**Oggetto:** [ID\_VIP: 7638] Istanza per il rilascio del provvedimento di VIA ai sensi dell'art. 23 del D.Lgs. 152/2006, relativa al progetto di un impianto agrivoltaico, denominato "Foggia-Manfredonia" di potenza pari a 62.452,04 kWp, comprensivo delle opere di connessione alla RTN, da realizzarsi nel comune di Foggia (FG) in contrada Titolo, comprese le opere connesse da realizzare nel comune di Manfredonia (FG) in località Macchiarotonda.

**Proponente:** HF Solar 3 S.r.l

Riscontro Vs nota Prot. n. 0012681 del 10/11/2023

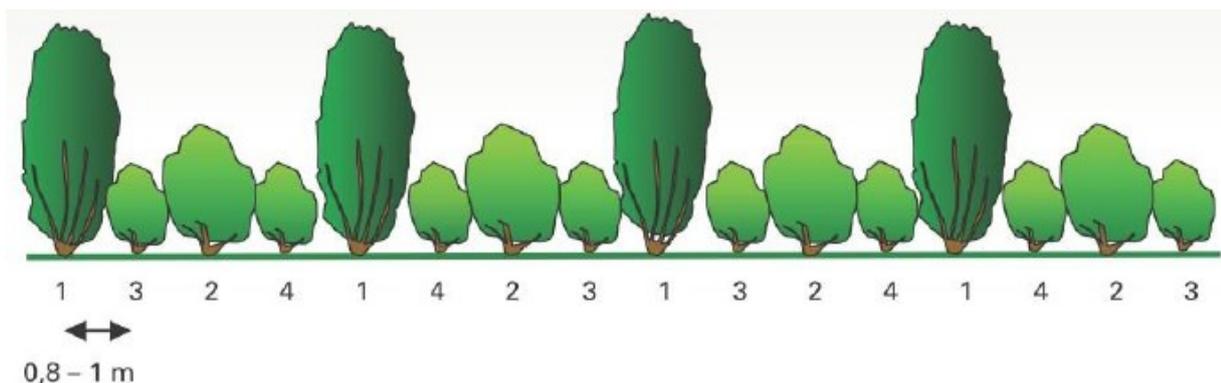
3.1.a. integrare il progetto riportando una lista o tabella e contestuale cartografia con le specie vegetali che si intende utilizzare, specificando altresì le modalità di irrigazione e l'eventuale uso di fitofarmaci;

Nella relazione **Studio naturalistico su Flora-Fauna ed ecosistemi** (VF6FYQ3\_E1) si specifica quanto segue: A ridosso del lato interno della recinzione, sarà realizzata una siepe costituita da specie tipiche delle comunità vegetanti di origine spontanea del Tavoliere.

Il modulo di impianto sarà costituito da un filare di piante di specie autoctone. Altezza massima della siepe: 4,0 metri. Larghezza della siepe: 1,5 - 2 metri. Distanza dal confine: 3 metri (art. 892 Codice Civile). Sesto d'impianto: si consiglia 1 metro tra ogni pianta messa a dimora.

Si propone l'impiego delle seguenti specie: acero campestre (*Acer campestre*), terebinto (*Pistacia terebinthus*), pero selvatico (*Pyrus pyraster*); biancospini (*Crataegus spp.*), rosa canina (*Rosa canina*) e pruno selvatico (*Prunus spinosa*).

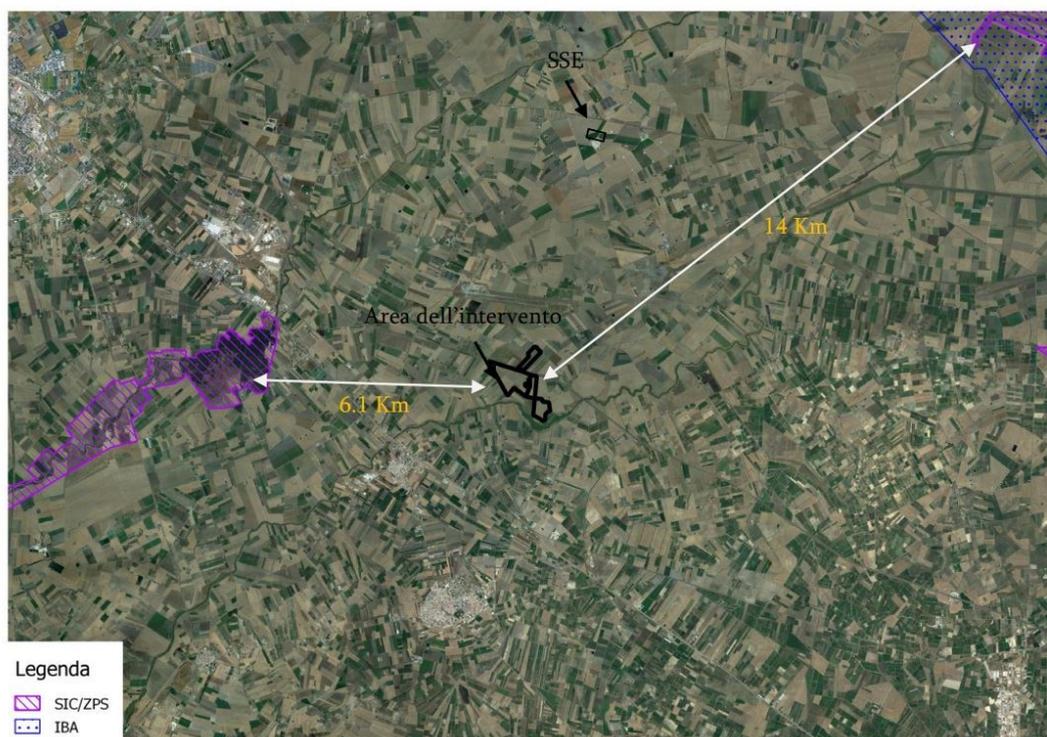
3.4. Approfondire le misure di mitigazione previste al fine di minimizzare gli impatti sull'avifauna (inclusa quella migratoria).

Come specificato nell'elaborato ***Studio naturalistico su Flora-Fauna ed ecosistemi (VF6FYQ3\_E1)***

Nelle aree direttamente interessate dai pannelli, stante la distanza (4,4 m) tra i tracker, si propone la realizzazione di un prato permanente polifita con idoneo miscuglio di leguminose, che potrà essere sfalcato meccanicamente per produrre foraggio o anche pascolato direttamente da ovini. Le specie
